リコール届出番号	外—969	リコール開始日	平成14年8月30日
不具合の部位（部品名）	制動装置		
基準不適合状態にあると認める構造、措置又は性能の状況及びその原因	制動装置において、リザーバータンクからマスターシリンダへの前輪用ブレーキ液供給パイプの形状が不適切なため、マスターシリンダ内に混入した微量の空気がリザーバータンクから放出されずに当該パイプ内に溜まり、ブレーキ操作時にマスターシリンダ内に再び流入することがあり、ブレーキペダルの踏み代が増し、最悪の場合、制動力が低下するおそれがある。		
改善措置の内容	<ul style="list-style-type: none"> ・全車両、リザーバータンクからマスターシリンダへの前輪用ブレーキ液供給パイプ及びコネクタを対策品と交換するとともにリザーバータンク、後輪用ブレーキ液供給パイプ及びコネクタを新品に交換する。 ・全車両、当該パイプを押さえるブラケットを追加する。 		
不具合件数	0件	事故の有無	無し
発見の動機	海外市場からの情報による。		
自動車使用者及び自動車分解整備事業者への周知させるための措置	<ul style="list-style-type: none"> ・自動車使用者：ダイレクトメールで通知する。 ・自動車分解整備事業者：日整連発行の機関誌に掲載する。 ・対策実施済車には、後面ガラス左下隅に外—969のステッカーを貼付する。

改善箇所説明図

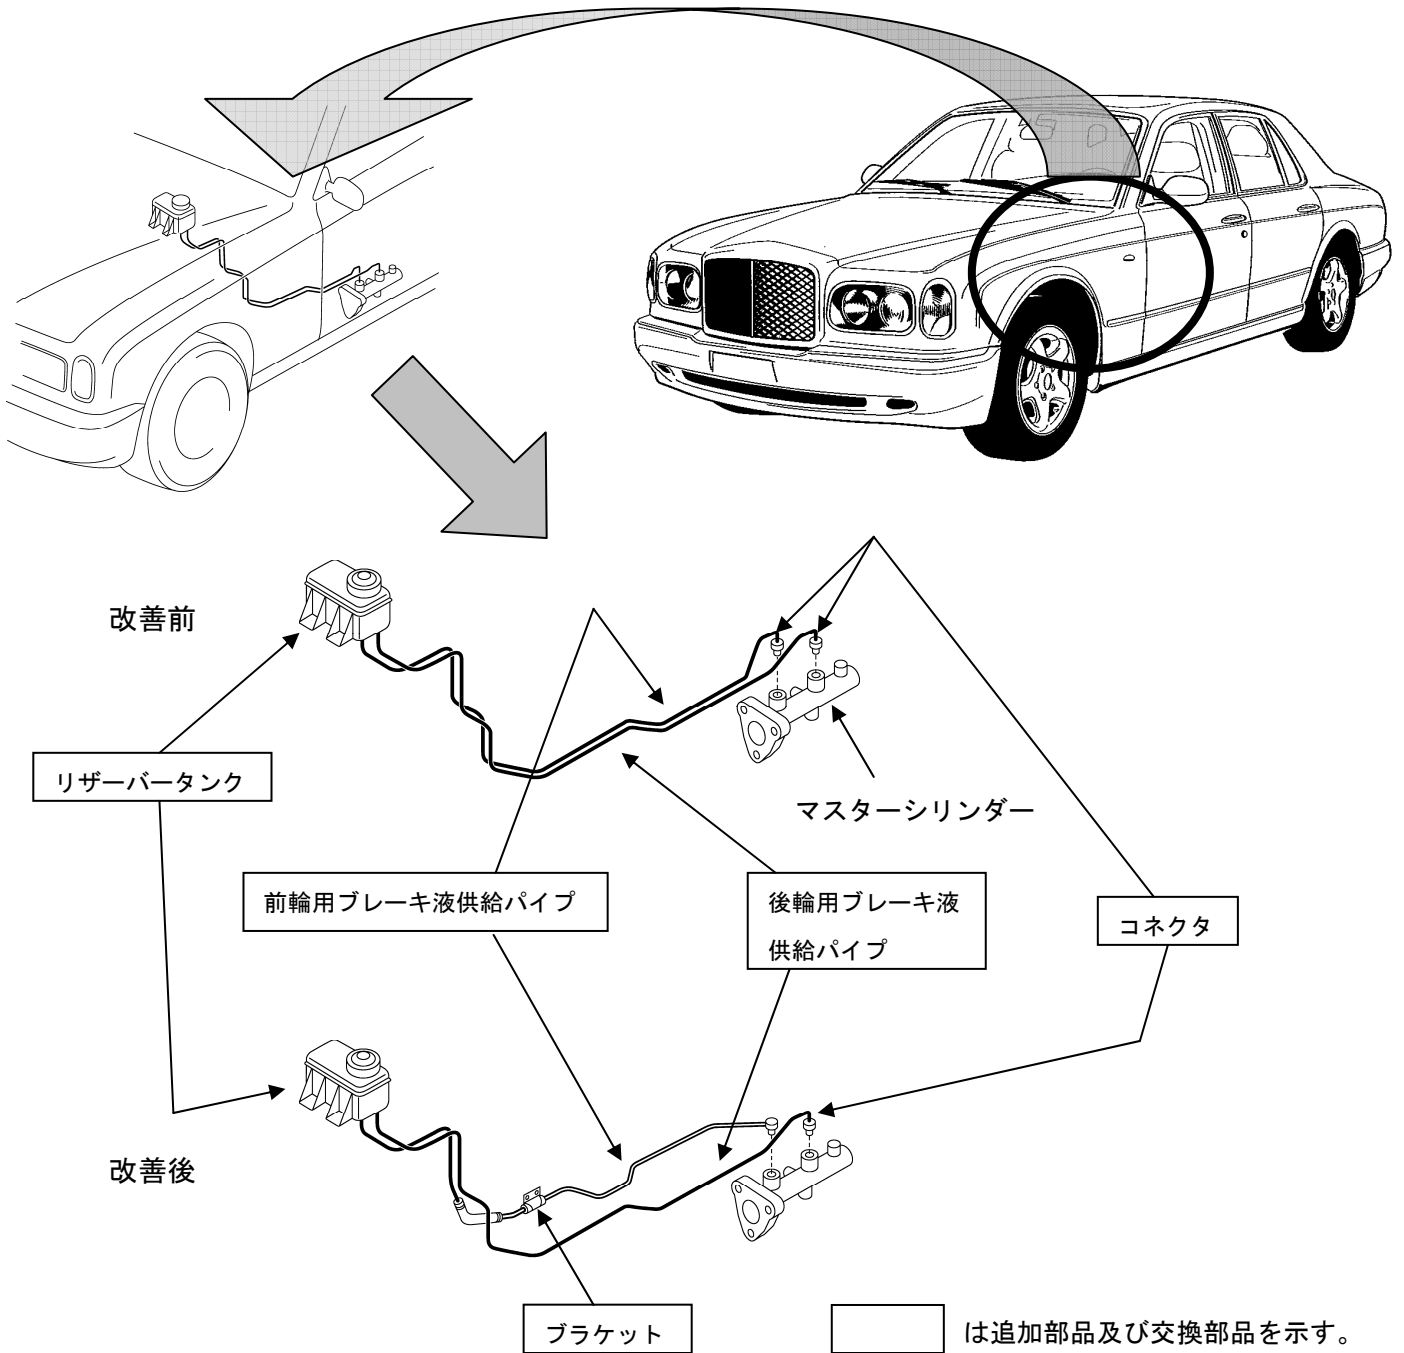
基準不適合状態にあると認める構造、装置又は性能の状況及び原因

制動装置において、リザーバタンクからマスターシリンダへの前輪用ブレーキ液供給パイプの形状が不適切なため、マスターシリンダ内に混入した微量の空気がリザーバタンクから放出されずに当該パイプ内に溜まり、ブレーキ操作時にマスターシリンダ内に再び流入することがあり、ブレーキペダルの踏み代が増し、最悪の場合、制動力が低下するおそれがある。

改善措置の内容

- ・全車両、リザーバタンクからマスターシリンダへの前輪用ブレーキ液供給パイプ及びコネクタを対策品と交換するとともにリザーバタンク、後輪用ブレーキ液供給パイプ及びコネクタを新品に交換する。
- ・全車両、当該パイプを押さえるブラケットを追加する。
